**Avis délibéré de la mission régionale d'autorité  
environnementale sur la modification n°1 du plan local  
d'urbanisme intercommunal (PLUi) du Bas-Chablais (74)**

**Avis n° 2022-ARA-AUPP-1132**

**Avis délibéré le 26 avril 2022**

Figure 4 : Localisation de 11 sites de projet faisant l'objet d'une analyse particulière (source : dossier)

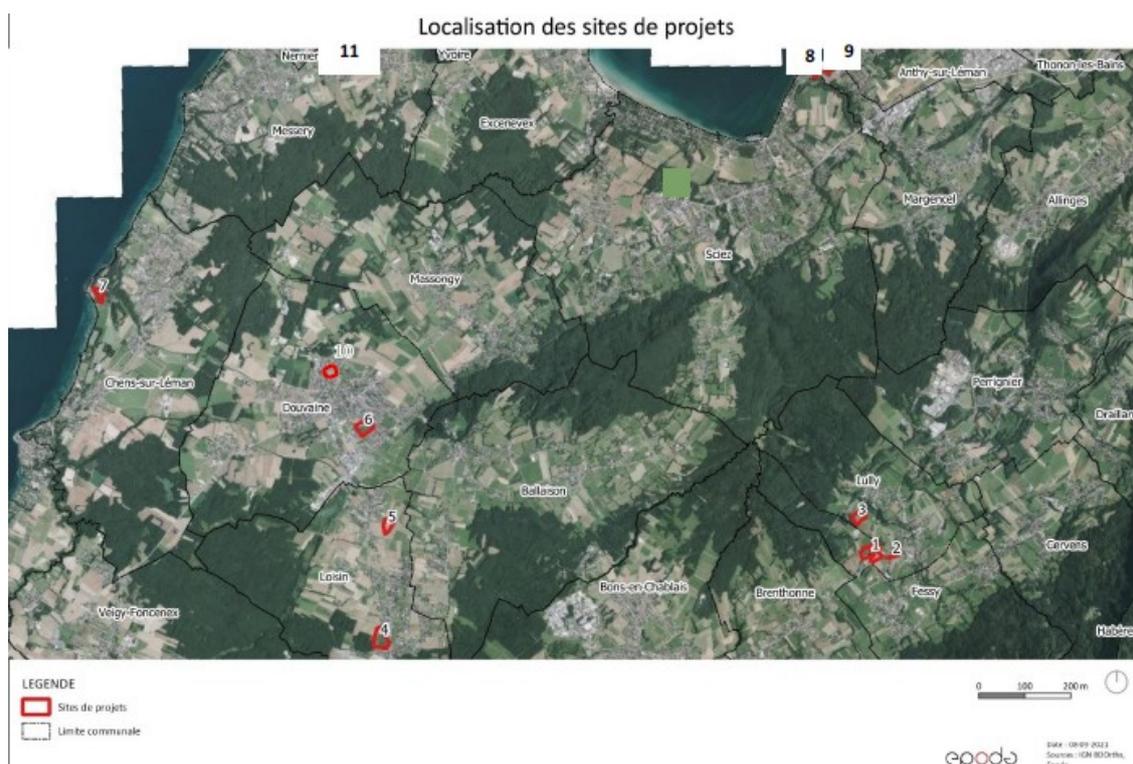
16 Voir la carte de localisation reproduite ci-après, RP p.189. Le RP indique neuf sites, tandis que la carte en mentionne 11 (avec le 11<sup>e</sup> non localisé sur Nernier), ceci mérite d'être rectifié.

**L'Autorité environnementale recommande de corriger les quelques erreurs, contradictions et imprécisions sur les 11 sites d'aménagement qui font l'objet d'un examen particulier, de compléter l'analyse des incidences sur les modifications relatives aux Stecal et de justifier le calendrier de visite de terrain pour rendre compte des espèces présentes sur ces sites.**
